**Avis délibéré en date du 22 octobre 2020,
de la Mission régionale d'autorité environnementale d'Île-de-France
sur le projet d'aménagement du site de l'ancienne caserne Pion situé à
Versailles (Yvelines)**

Synthèse de l'avis

Illustration 2: Le projet d'aménagement (source : « Carnet A3 » du permis d'aménager – page 19)
N.B. : orientation inversée (nord à droite de l'image)

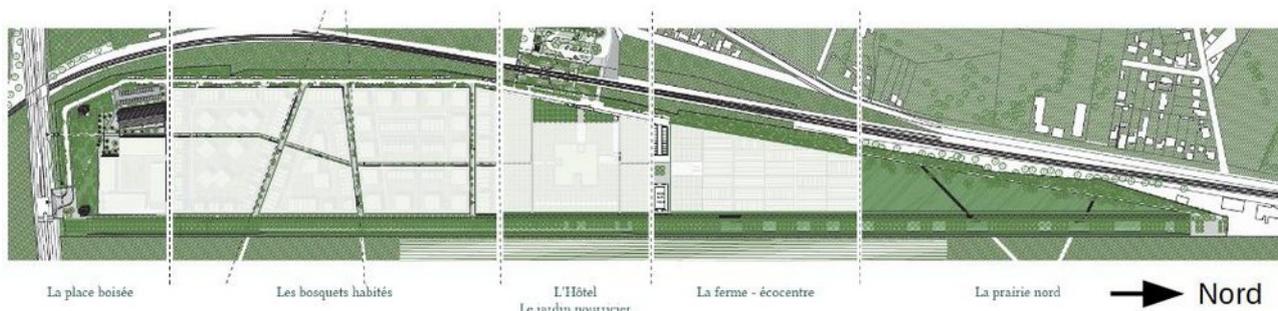
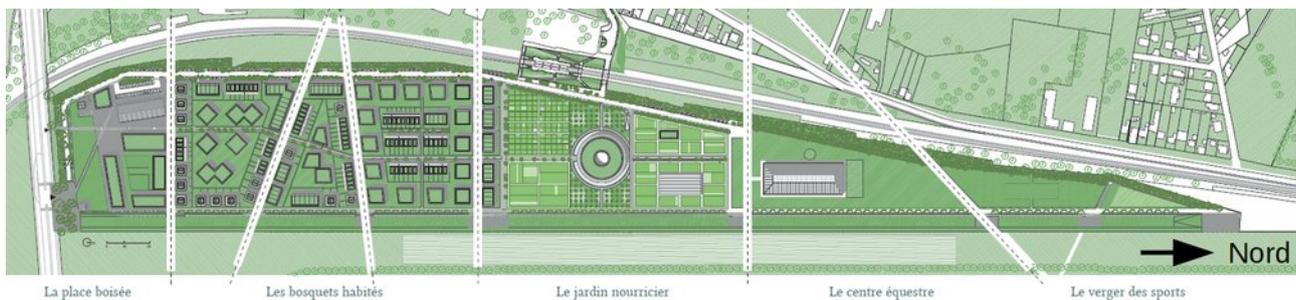
Pour information, la MRAe constate qu'entre les deux demandes de permis d'aménager, le projet passe de 544 à 578 logements pour une augmentation de surface au plancher de 2 270m²¹⁴. La répartition topographique entre logement collectif et logement individuel n'est plus précisé. De plus les bassins aquatiques autour de l'hôtel et le centre équestre n'apparaissent plus.

La MRAe note que le centre équestre n'est plus présenté dans la description du projet (le chapitre « une série de sept lieux » a été remplacé par « une série de lieux », qui n'en contient plus que six), alors qu'il reste mentionné dans d'autres parties de l'étude d'impact. Par exemple, un « conservatoire supérieur des arts et cultures équestres » est annoncé page 245. Il est indiqué page 310 (dans une partie dédiée aux Jeux Olympiques et Paralympiques, cf. paragraphe ci-dessous) que : « une réflexion est en cours sur la conservation d'un bâtiment d'art équestre en phase héritage. En effet, l'aménageur a prévu d'implanter un centre équestre en pointe nord du site ». Ce point doit être clarifié

Illustration 5: Zones de réserves et d'exclusions de la dépollution pyrotechnique
(source : étude d'impact, page 229)

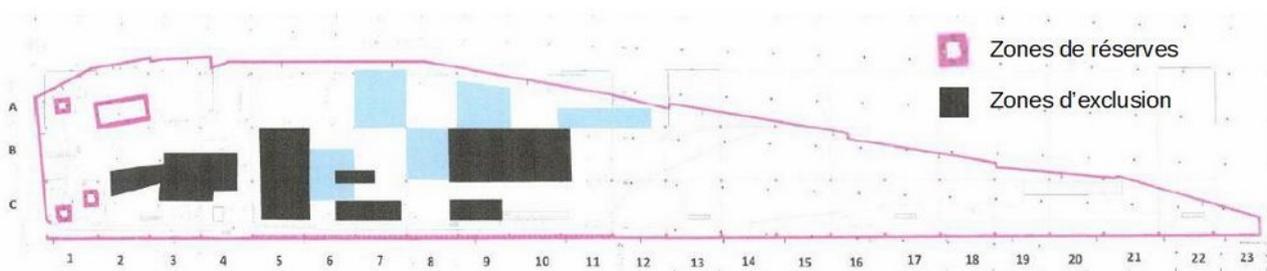
30 Ce plan est présenté sans légende dans l'étude d'impact (page 229), les explications étant apportées dans le texte. Toutefois, la signification des zones bleutées apparaissant sur le plan n'est pas fournie.
